Ministero della Transizione Ecologica

Commissione Tecnica PNRR-PNIEC

Parere n. 45 del 30/08/2022

Progetto	<p><i>Istruttoria Valutazione Impatto Ambientale</i></p> <p>Progetto per la realizzazione di un impianto agro-fotovoltaico denominato "green and blue Tanca Manna" della potenza di 56.904, 120 kW in località "Tanca Manna" nel comune di Santa Giusta, Palmas Arborea, Oristano</p> <p>ID_VIP: 7559</p>
Proponente	SF Maddalena s.r.l

Figura 4- Sezione fascia arborea perimetrale

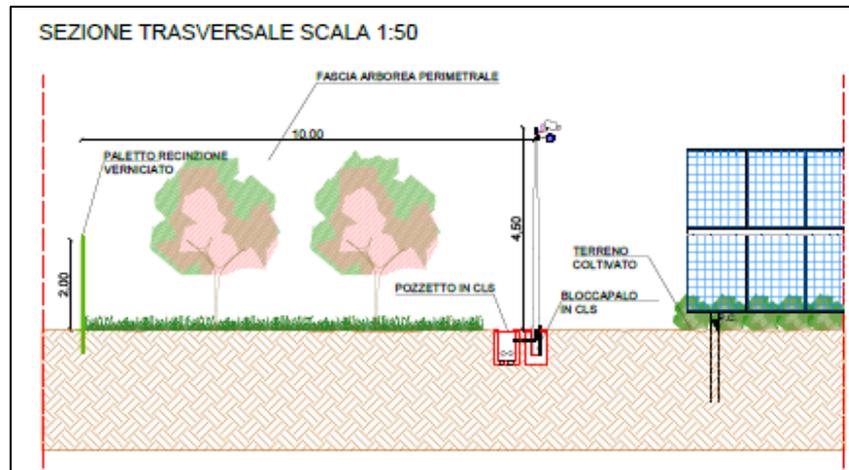
La Commissione ha ritenuto opportuno, in fase di richiesta di integrazioni, prevedere di inserire una fascia arborea perimetrale, di ampiezza almeno 3m, anche all'esterno della recinzione metallica per minimizzarne l'impatto visivo dall'esterno e incrementare la biodiversità dell'area di impianto. In risposta a tale richiesta, il Proponente dichiara che realizzerà una siepe di lentisco (*Pistacia lentiscus L.*) la cui irrigazione sarà assicurata mediante tecniche più innovative di micro irrigazione e gestione automatizzata fino all'attecchimento.

Figura 3 - Area interessata dalla SSE (perimetro in verde) con presenza di uno stagno temporaneo e vegetazione di pregio; rete di connessione (in rosso); stazione Terna (perimetro in giallo)

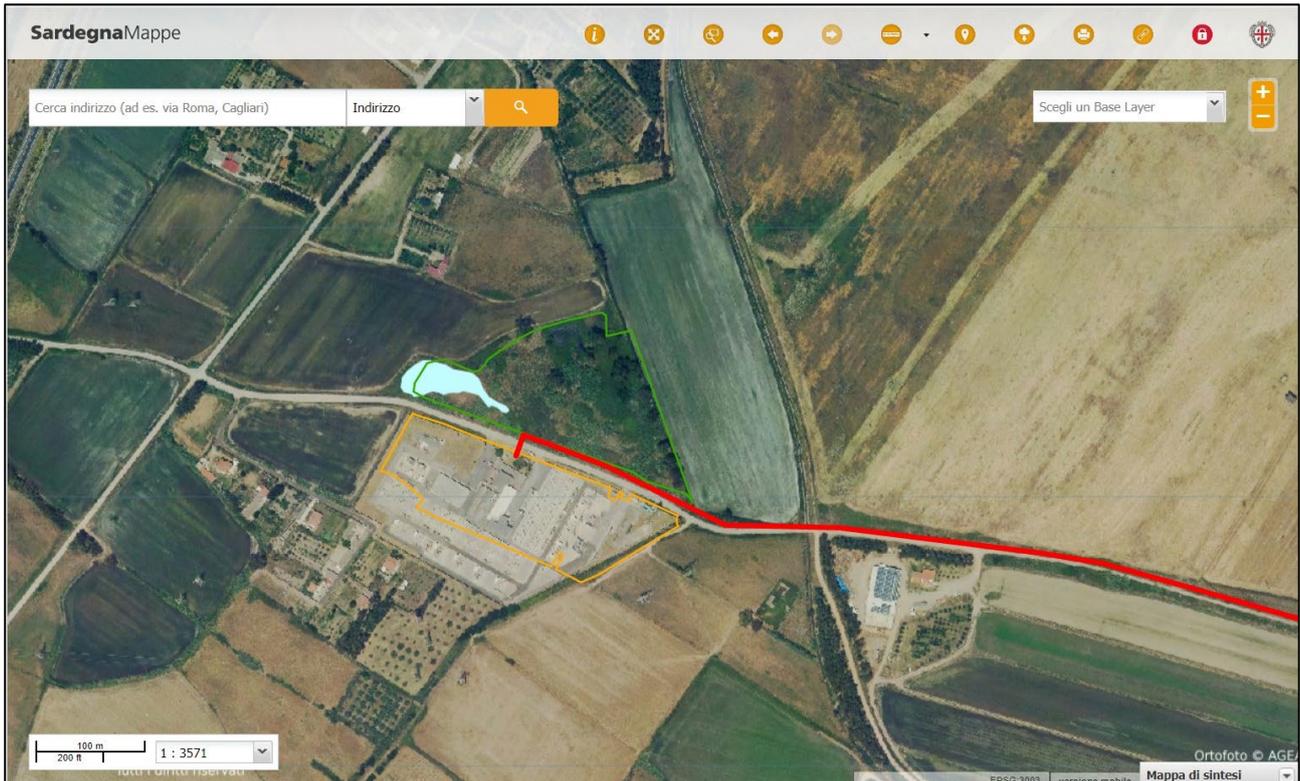
La Commissione, in merito a tali segnalazioni, ha approfondito gli aspetti relativi alla localizzazione della Sottostazione Utente ritenendo che la scelta progettuale adottata non sia congrua sotto il profilo della minimizzazione degli impatti ambientali in quanto nell'area interessata è presente uno stagno temporaneo e vegetazione di pregio (come meglio descritto per la componente Biodiversità, sezione IV.4).

Il Proponente dovrà individuare un'altra aerea dove realizzare tale Sottostazione Utente. Tale soluzione è possibile, per la presenza di aree con caratteristiche di naturalità inferiore, e compatibile, per le caratteristiche del territorio.

<p>Il Proponente dovrà individuare un'area alternativa per la realizzazione della Sottostazione Utente escludendo l'area seminaturale, con presenza di stagno temporane, individuata in sede di progettazione definitiva. La nuova localizzazione non potrà peraltro ricadere in area non idonea per la presenza di specie animali tutelate da convenzioni. In sede di progettazione esecutiva andrà quindi integrata la documentazione con planimetrie di inserimento generale che verrà poi valutata in sede di verifica di ottemperanza. Nel caso in cui, anche per la nuova area, alcune porzioni del cavidotto interrato di connessione con la sottostazione intercettassero il tracciato del metanodotto SNAM/ENURA, progetto che ha ricevuto giudizio positivo di compatibilità ambientale, eseguire tutte le opere nel rispetto di tutte le misure di sicurezza necessarie.</p> <p>La Commissione valuta che l'impianto in Progetto potrebbe essere impattato da un potenziale evento incidentale degli Stabilimenti IVI PETROLIFERA SPA e HIGAS S.R.L. Pertanto, la Commissione prescrive che nel Piano di Sicurezza e Coordinamento (PSC) dell'impianto agrivoltaico si tenga conto della presenza di tale fattore di rischio.</p> <p>La produzione agricola e la posa in opera delle fasce arboree perimetrali dovranno essere contestuali alla posa in opera dei moduli fotovoltaici.</p> <p>Dovrà essere predisposto un Protocollo di intervento in caso di sversamenti accidentali, oltre che di un Protocollo di intervento in caso di rilevamento di anomalie durante i monitoraggi. La comunicazione delle anomalie rilevate durante i monitoraggi dovrà avvenire entro 24 ore dal rilevamento dell'anomalia, mentre la comunicazione degli sversamenti e inquinamenti, come richiesto dalla normativa vigente, dovrà avvenire entro 24 ore dall'evento.</p> <p>La risoluzione dell'interferenza del bene identitario puntuale "Ponte Romano" e del "Rio sa Cruxidda" dovrà avvenire attraverso TOC rispettando eventuali buffer di tutela previsti.</p> <p>Attuare le risoluzioni proposte dall'Ente Acque della Sardegna¹⁸ circa le interferenze con l'opera del Sistema Idrico Multisetoriale Regionale (SIMR): Canale Sinistra Tirso (Codice SIMR 2C.C1. In particolare:</p> <p>a) l'interferenza tra elettrodotto e canale dovrà essere risolta con la tecnica del sottopasso con l'impiego di tecnologie "trenchless" ad una distanza non inferiore a 1,50 m dalla quota di scorrimento del canale per un tratto di sviluppo non inferiore a cinque metri dai lati del canale;</p> <p>b) l'eventuale parallelismo tra elettrodotto e canale dovrà essere realizzato senza interessare la fascia di pertinenza del canale (fascia di esproprio o di asservimento) ed in ogni caso a una distanza sufficiente all'esecuzione degli interventi di manutenzione del canale;</p> <p>c) dovranno essere disposti, fuori terra, alle estremità prima e dopo l'interferenza, delle segnalazioni fisse (con cartelli e targhe) che materializzino l'asse dei cavidotti contenenti in apposita targhetta inamovibile le informazioni tecniche della linea, la</p>
